Scheda 2.114_P: San Leo – Villanova

Deliberazione Consiglio Comunale n°58 del 30 novembre 2012

Parere AdB Prot. n°375 del 1 luglio 2013

Inquadramento dei dissesti e ambiti in salvaguardia del Progetto di Variante PAI 2012

Caratteristiche litologiche e geomorfologiche

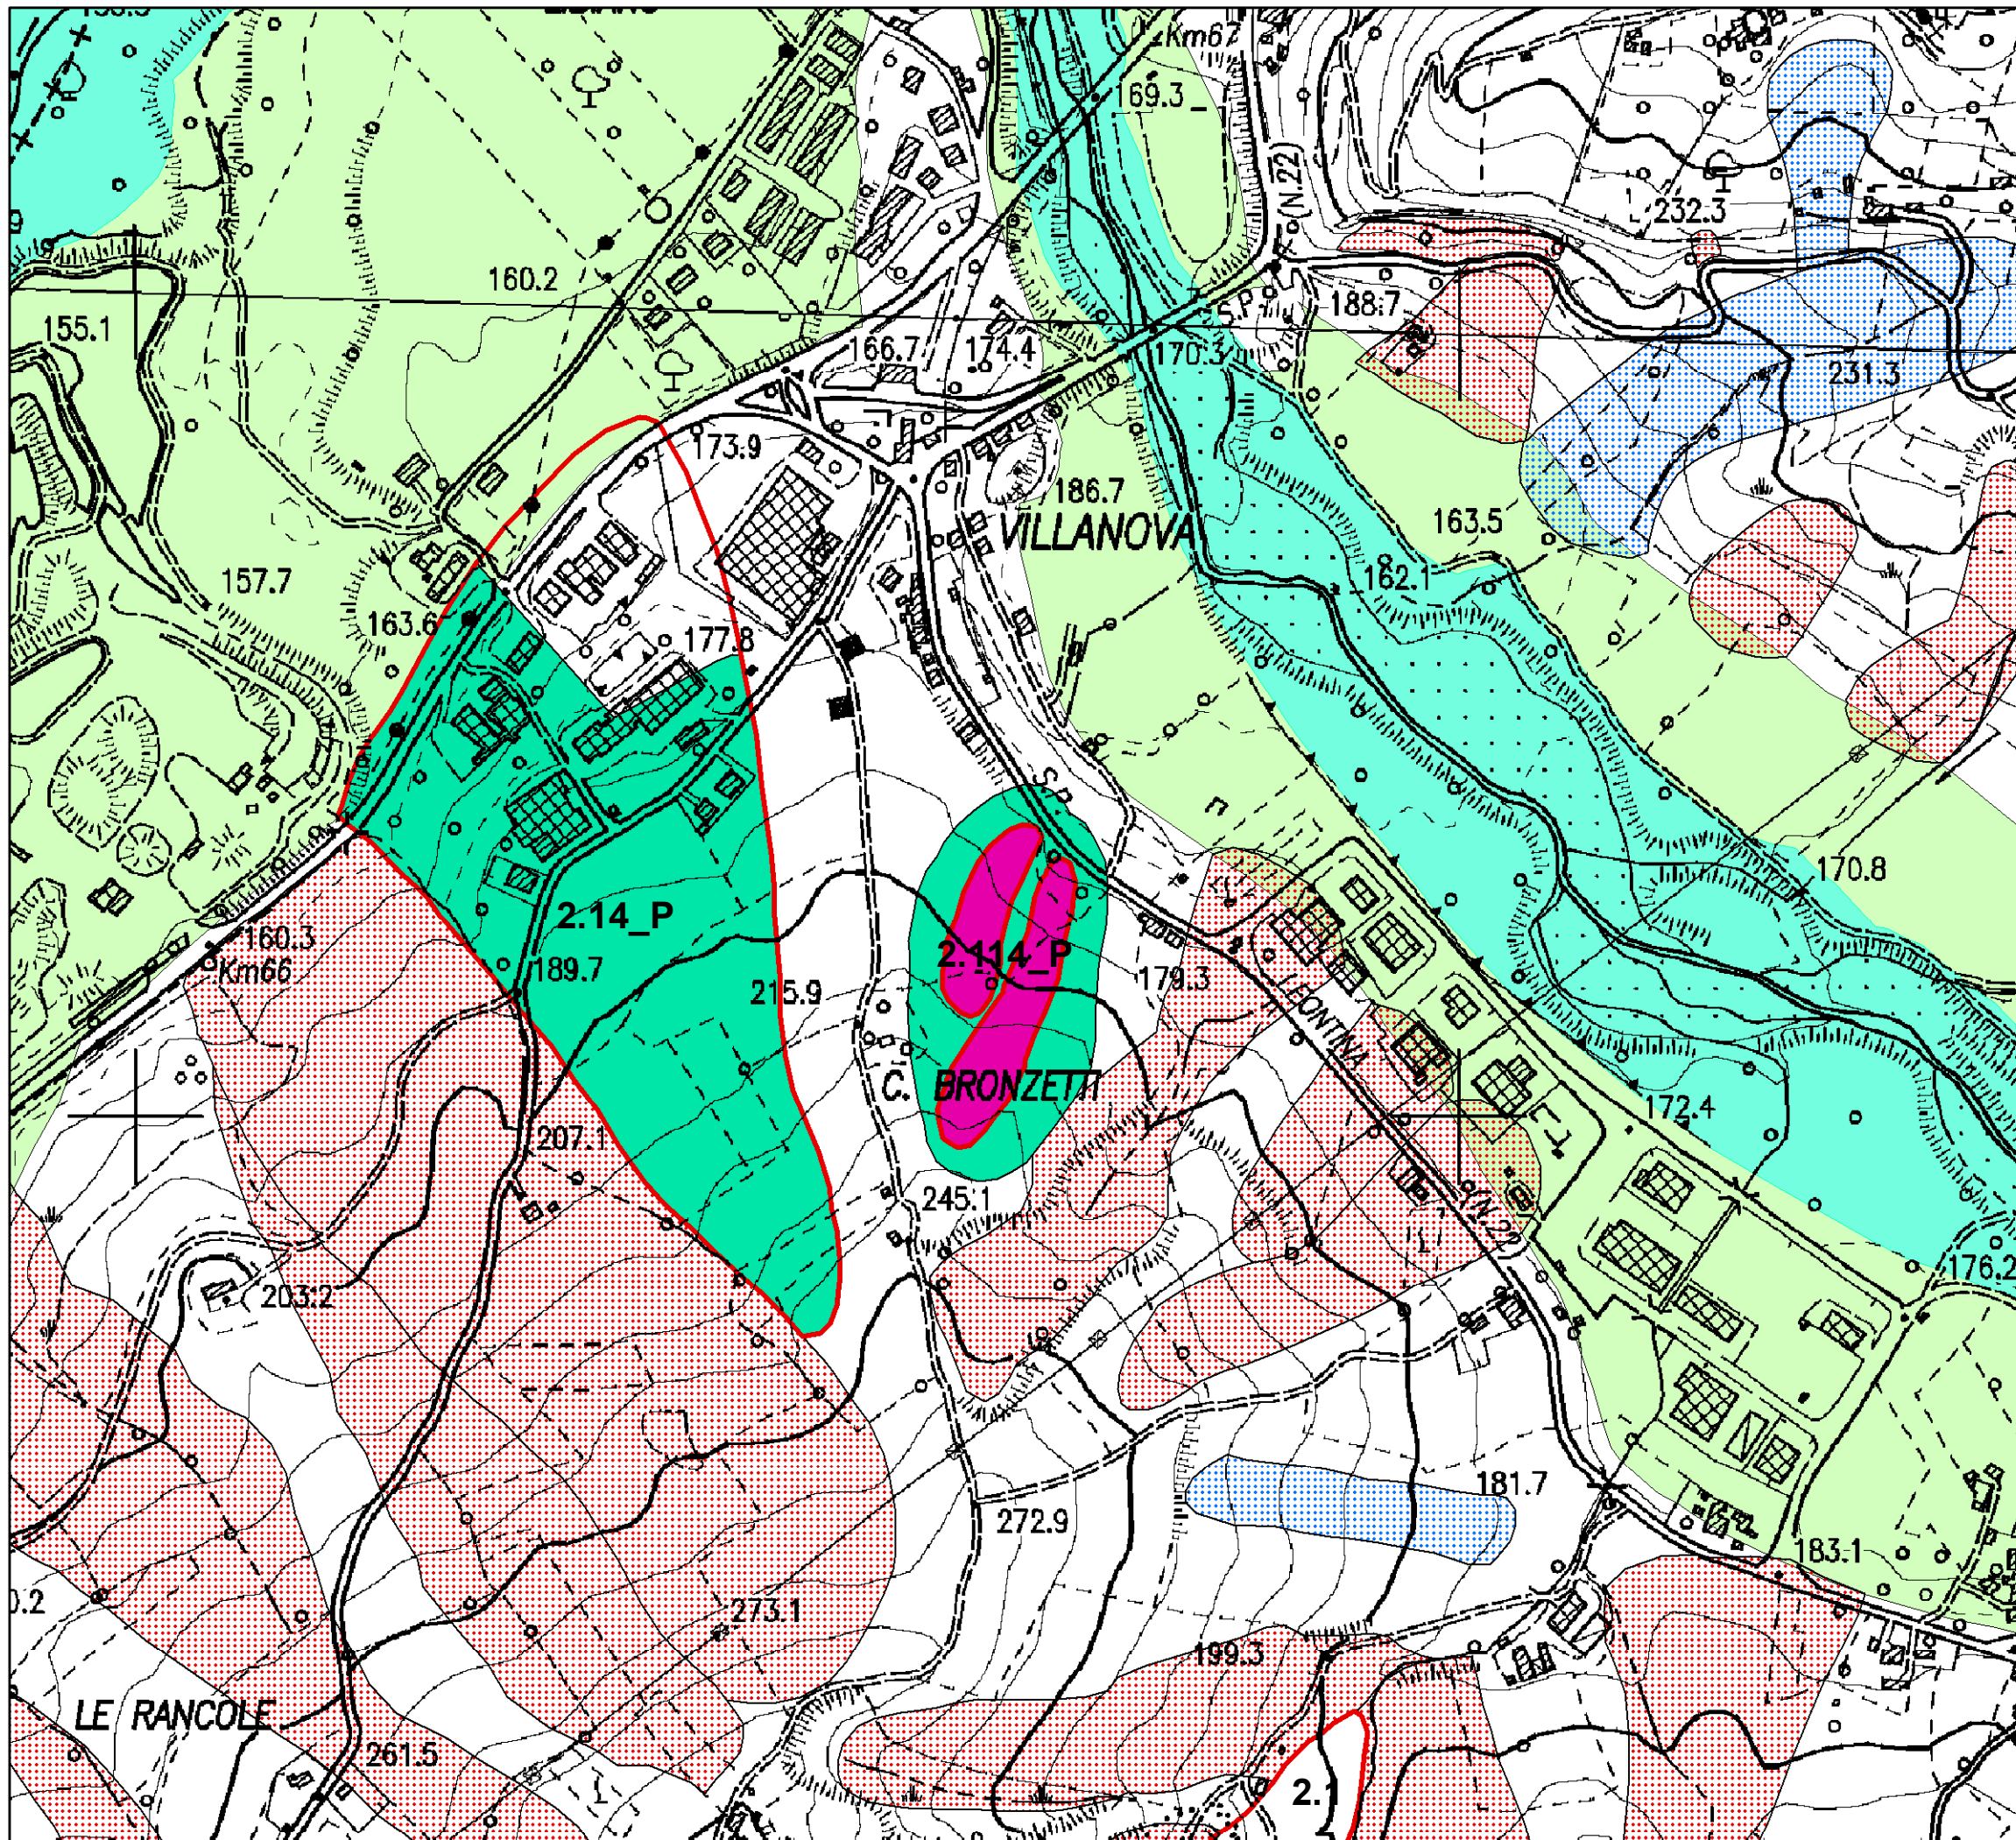
La mancanza di indagini dirette del sottosuolo e relative prove di laboratorio su campioni di terreno, non consente il riconoscimento diretto delle caratteristiche litostratigrafiche e la relativa misurazione dei caratteri fisici e geotecnici di laboratorio. L'attribuzione a classi litologiche e parametri geotecnici è quindi operata sulla base di caratteristiche di campioni prelevati in analoghe formazioni, non localizzati all'interno del contesto oggetto di verifica. Le verifiche di stabilità sono state condotte lungo due profili topografici del versante, selezionando il modello di rottura di Fellenius, verificando la rottura nelle condizioni statiche, pseudostatiche e post sisma, il valore del fattore di sicurezza più basso si è riscontrato in condizioni post sisma ed è pari a 1,13. La carta geomorfologica indica la presenza di un locale deposito di frana di colamento.

**PIANO STRALCIO DI BACINO
PER L'ASSETTO IDROGEOLOGICO**

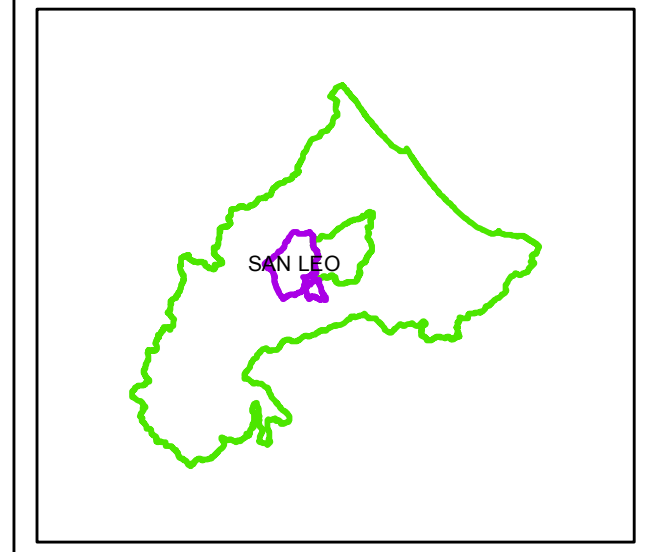
In corrispondenza dei due fenomeni franosi attivi individuati nella carta inventario del dissesto regionale, anche considerata l'entità dei volumi di copertura coinvolgibili, le caratteristiche litologiche, strutturali, morfografiche, idrografiche locali di tale porzione di versante, l'ulteriore presenza di un circoscritto deposito di frana di colamento e la presenza di limitrofe estese frane attive già oggetto di interventi pubblici di consolidamento a difesa delle infrastrutture viarie, si propone la definizione di due corrispondenti zone a pericolosità molto elevata art.14. In riferimento alle caratteristiche di mobilità dei fenomeni di colamento localmente presenti, e alle caratteristiche morfografiche locali che possono condizionare la direzione dei movimenti, si individua attorno ed adiacentemente ad essi, una zona a pericolosità elevata di possibile evoluzione art.16 di tali fenomeni franosi, con caratteristiche di ampiezza geomorfologicamente significativa a ricomprendere l'ambito morfogenetico che prevedibilmente nel tempo può essere interessato dall'evoluzione di tali processi. Nella restante porzione delle zone in dissesto oggetto di verifica, che ricade esternamente agli ambiti individuati e definiti rispettivamente di pericolosità molto elevata ed elevata, non risultano individuati elementi di pericolosità riconducibili alle definizioni degli ambiti art.i 14, 15 e 16, e pertanto risulta deperimetrato il corrispondente ambito oggetto di verifica art.17.
